## BAB VI

### EVALUASI DESAIN

Tabel 6.1 Poin-poin Perbaikan.

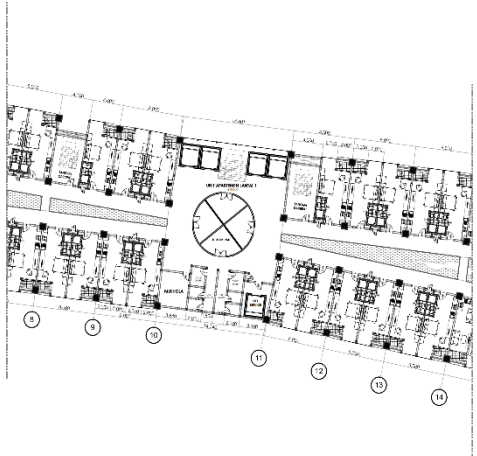
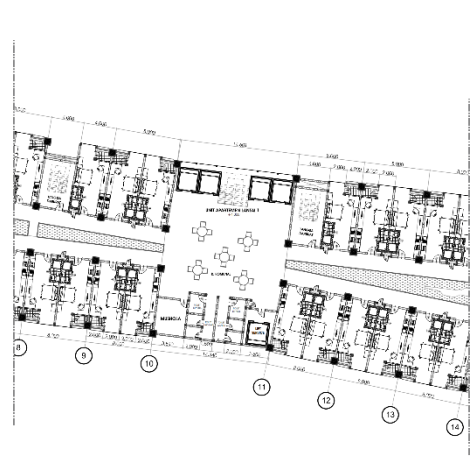
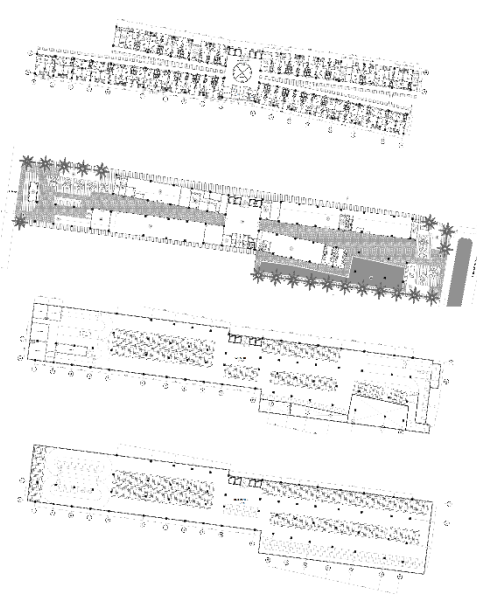
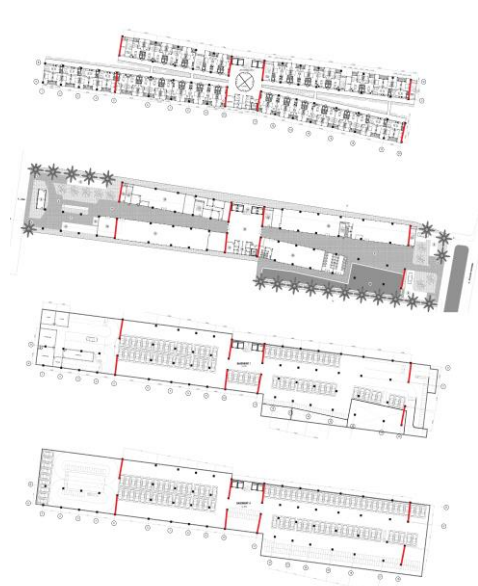
No.	Sebelum dilakukan Perbaikan	Sesudah dilakukakan Perbaikan
1	Permasalahan no 3: Bagaimana merancang <i>kebutuhan ruang</i> apartemen mahasiswa pada lahan terbatas namun dengan kapasitas maksimal?	Permasalahan no 3: Bagaimana merancang <i>tata ruang</i> apartemen mahasiswa pada lahan terbatas namun dengan kapasitas maksimal?
2	 <p data-bbox="424 1480 863 1545">Ruang Komunal pada Lantai Tipikal yang awalnya memiliki sekat.</p>	 <p data-bbox="927 1480 1366 1545">Ruang Komunal pada Lantai Tipikal menjadi ruang yang bebas sekat.</p>

<p>3</p>	 <p>Material dinding menggunakan dinding beton.</p>	 <p>Material dinding perlu ditambahkan berupa dinding penahan gaya geser (shear wall) sebagai sistem struktur terhadap pengaruh gempa di beberapa bagian. Dengan kemungkinan mengubah layout parkir dan sirkulasi pada setiap lantai basement.</p>
<p>4</p>	<p>Dinding pembatas antar unit apartemen menggunakan dinding beton.</p>	<p>Dinding pembatas unit apartemen menggunakan dinding batako.</p>
